PROVINCIA AUTONOMA DI TRENTO
COMUNITA' DELLA VALLAGARINA
COMUNE DI AVIO

11^a VARIANTE AL P.R.G.

Integrazioni alla nota PAT S013/18.2.2-2019-288/EC

novembre 2020

Estratto della tavola di raffronto n.3 – abitato di Sabbionara

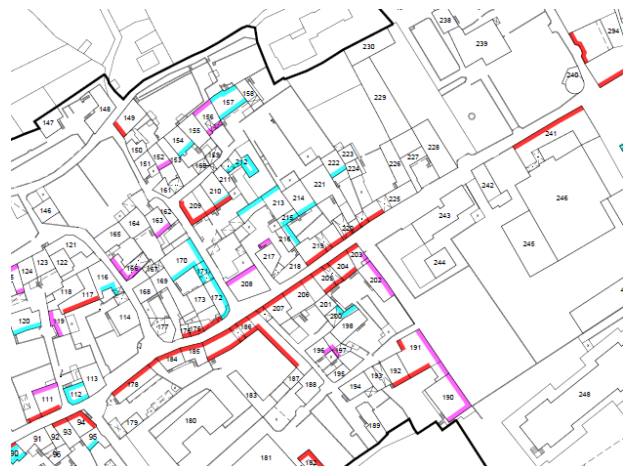
A seguito delle osservazioni pervenute, relative alle modifiche apportate dalla variante in esame agli edifici storici e, con particolare riguardo, alle categorie di intervento apposte agli edifici, si richiama il titolo *Schedatura degli edifici storici* del Rapporto ambientale di adozione definitiva e si ribadisce che le schede contengono anche gli elementi per tracciare il percorso valutativo e per valutare puntualmente le previsioni di piano, comprese quelle del p.r.g. vigente, e costituiscono di fatto anche documento di raffronto. E' altresì opportuno sottolineare che le modifiche intervenute rientrano nel più generale obiettivo di adeguamento del Piano regolatore alle disposizioni normative e regolamentari provinciali, riportato anche tra gli *obiettivi e contenuti principali* nel Rapporto ambientale e, in particolare, di allineamento del piano alle categorie di intervento definite dall'art.77 della L.P. 15/2015; la possibilità di demolizione e ricostruzione, oggi contemplata all'interno dell'intervento della ristrutturazione edilizia, ha imposto una revisione complessiva delle schede, che sono anche state aggiornate sulla base di eventuali interventi di recupero nel frattempo effettuati. Al fine di rendere più esplicite tali modifiche e di garantire una lettura unitaria ed una verifica di coerenza delle stesse previsioni, ad integrazione delle tabelle riportate nel Rapporto ambientale, sono state predisposte due tavole (tavv. 3 e 4) che evidenziano con differenti cromie le modifiche intervenute rispetto alle categorie di intervento e precisamente i passaggi da R1 a R2, da R2 a R3, da R2 a R3 con specifico riferimento normativo, da R3 a R2, da R3 a R3 con specifico riferimento normativo, da R5 a R3 e da R5 a R3 con specifico riferimento normativo.

Il tentativo di rappresentare alcune sequenze lungo via Venezia ad Avio

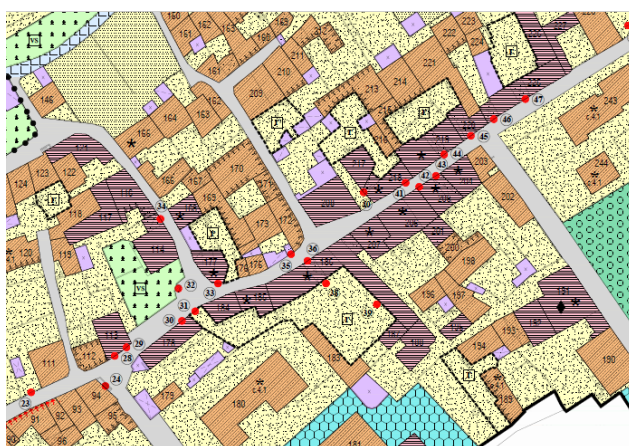
Le valutazioni hanno tenuto in considerazione in via prioritaria i caratteri specifici dei singoli edifici, ma hanno anche indagato le relazioni contestuali allargate, ed in particolare, i rapporti tra edifici e spazi pubblici (cortine edilizie), ciò nella convinzione che, pur trattandosi di beni privati, assumono un valore collettivo in termini di qualità urbana e identità dei luoghi. Rendere fotograficamente sia i singoli prospetti, sia le cortine edilizie nel loro sviluppo è molto difficile; anche impiegando obbiettivi grandangolari è quasi sempre impossibile fotografare frontalmente gli edifici e, conseguentemente, montare in sequenza le foto per ricomporre la cortina edilizia, infatti, la limitata larghezza delle strade non permette di inquadrare frontalmente e nella sua interezza la facciata dell'edificio; si deve quindi ricorrere ad una visione prospettica molto angolata che permette di apprezzare solo alcuni aspetti degli edifici (altezze degli edifici, continuità delle gronde, allineamenti delle forature, cromie, etc).

L'esperienza maturata in altri piani regolatori ha dimostrato che, anche intervenendo con programmi software di raddrizzamento delle immagini, è difficile correggere la distorsione ottica e "rendere" realisticamente la sequenza degli edifici che costituiscono le quinte edilizie; in particolare il tentativo è stato fatto alcuni anni orsono, in accordo con il Servizio Urbanistica PAT, per una variante (art. 105) del comune di Ala, al fine di superare l'impostazione "classica", basata sulla sola schedatura puntuale, e di comprendere nella restituzione grafica anche una valutazione delle relazioni allargate. In realtà la sperimentazione si è dimostrata molto laboriosa e di scarsa efficacia. Assume quindi un ruolo centrale l'analisi sviluppata in sede di sopralluogo tenendo conto dei diversi aspetti contestuali (paesaggistici, storici, edilizi, urbanistici, etc.); la sintesi della valutazione si traduce nell'apposizione delle diverse categorie di intervento.

Alla luce delle sopracitate considerazioni e della verifica delle schede, si ritiene corretto confermare integralmente il metodo e le valutazioni operate nelle fasi di adozione della Variante.
